BOMEN EFFECT ANALYSE; HERINRICHTING MUNNIKEBEEK TE EDERVEEN

DRODUN PROJECTONTWIKKELING

ANDE(R)S Boomtechnisch Advies
Harold Schoenmakers

28 mei 2014
ABT/2014/014-050

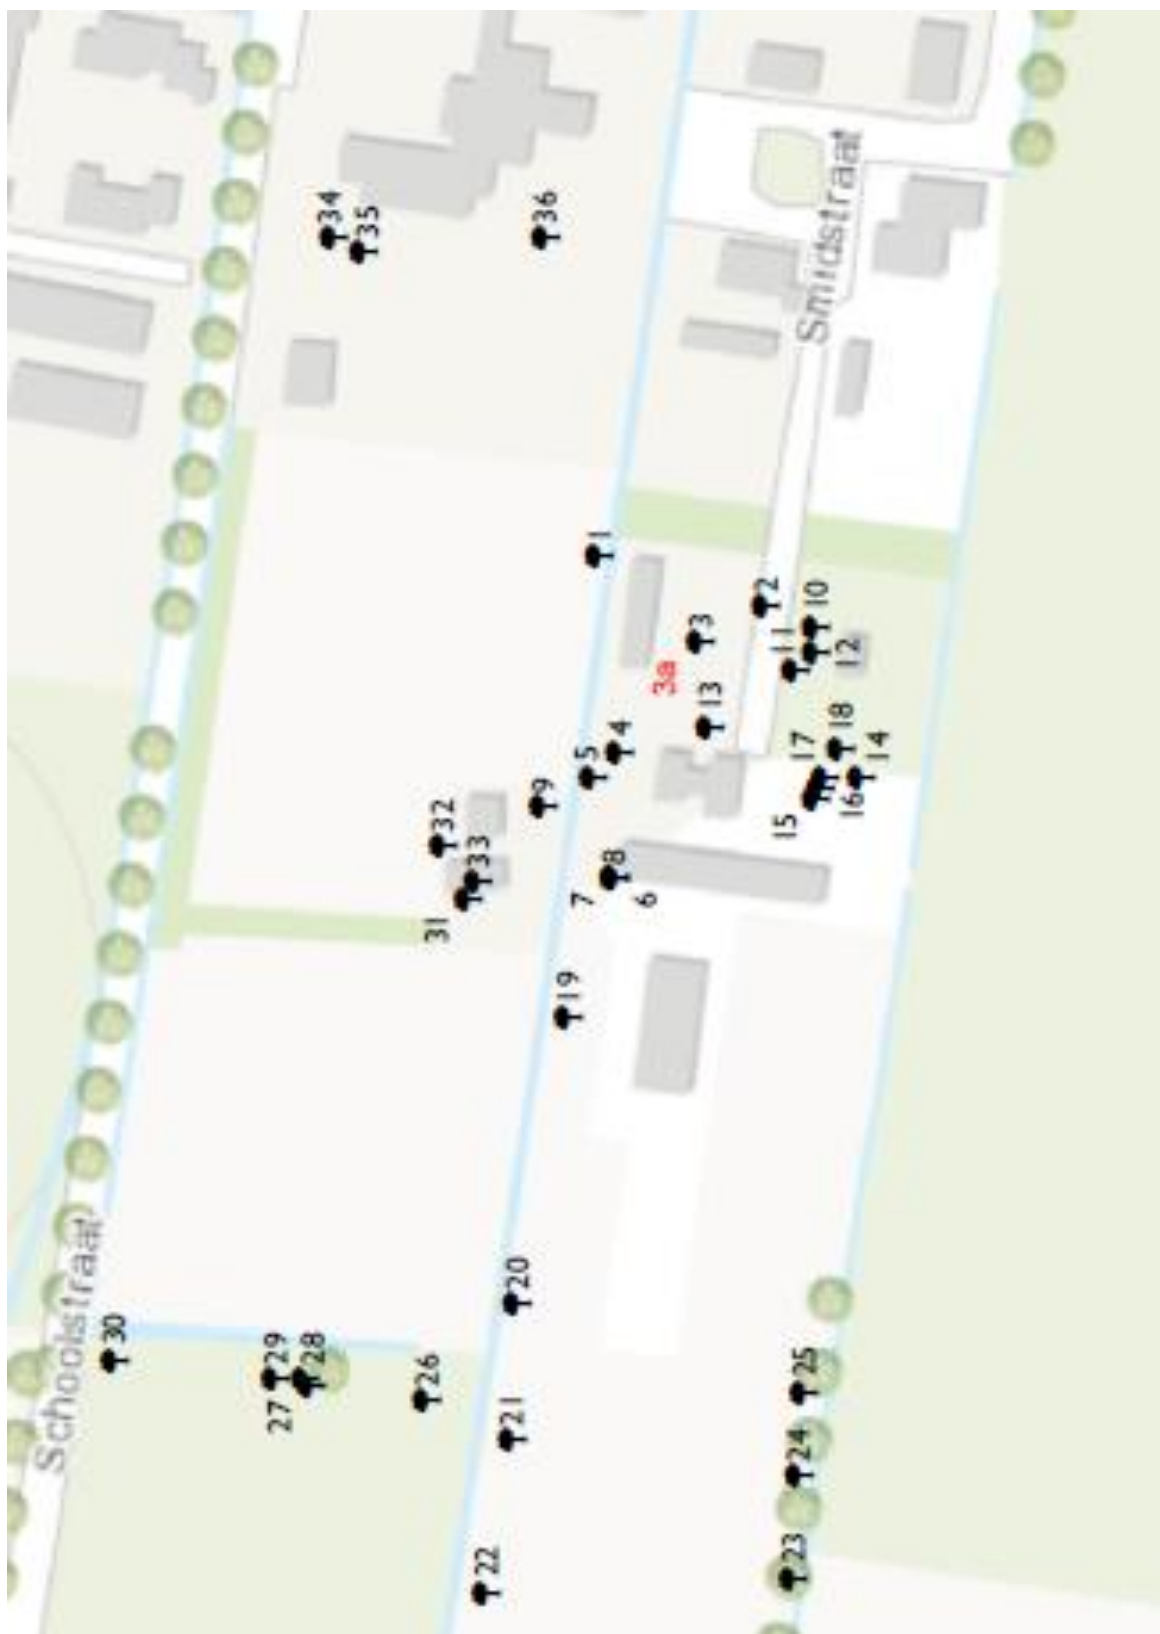
De eiken nr 26 en 27 hebben zwaar dood hout in de kroon en de ratelpopulier nr 4 een plakoksel (dubbele, slecht vergroeide stam). Geadviseerd wordt om de drie bomen binnen 3 maanden te snoeien in verband met een verhoogd risico op breuk.
